Fjellgrinda, Gjerdrum - uavhengig kontroll områdestabilitet

UAVHENGIG KONTROLL AV OMRÅDESTABILITET
FORETATT AV LØVLIEN GEORÅD

DOK.NR. 20210206-01-R
REV.NR. 2 / 2022-08-11

Figur 2 Manuell tolkning av sua fra CPTU i borpunkt 21-03 (til venstre) og 21-04 (til høyre), sammenliknet med hhv. designprofil for sua for kote +167 og +178.

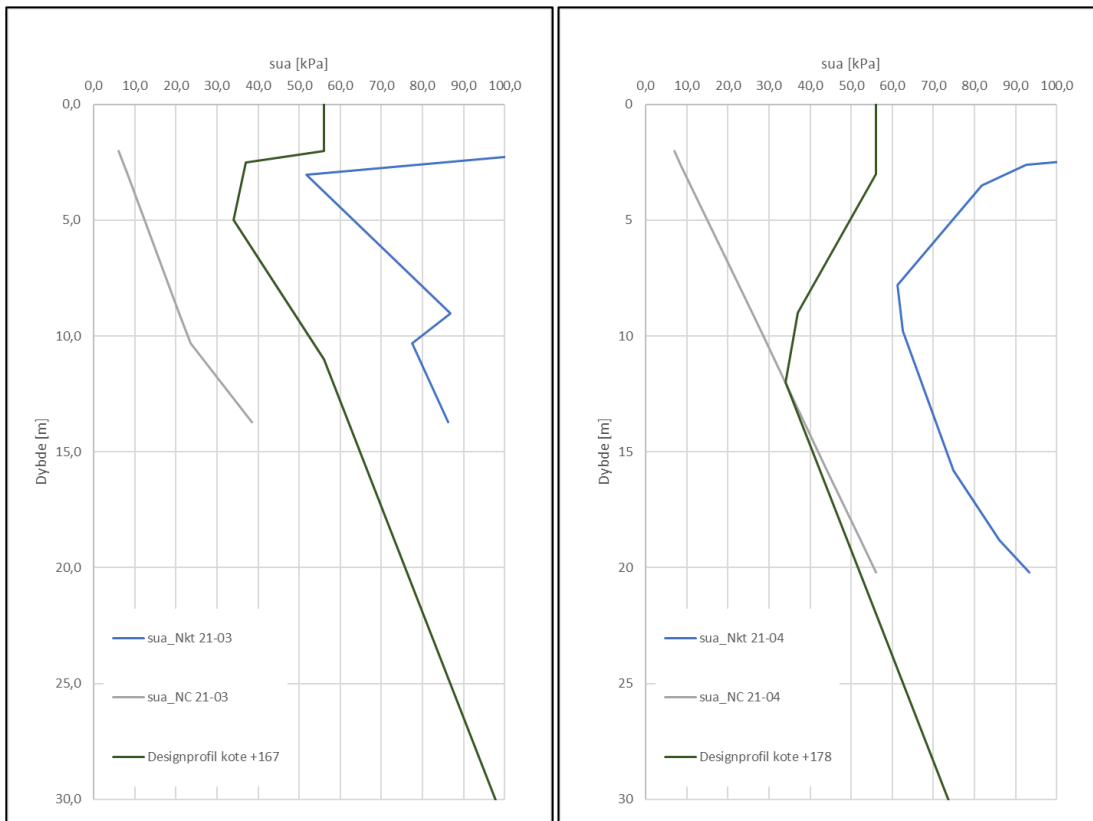
Aktiv udrenert skjærfasthet er tolket fra CPTU, ødometerforsøk (gjennom tolkning av OCR) og vurdering av tidligere terrengnivå. NGI er enig i Løvliens framgangsmåte og resultater. Ved delleveranse 2 /2/ var implementeringen av skjærfasthetsprofilene i profil A og C er ikke helt heldig, da Løvlien ikke hadde plassert skjærfasthetsprofiler ved alle "knekkpunkt" i profilene. Løvlien har justert dette i endelig notat /6/.
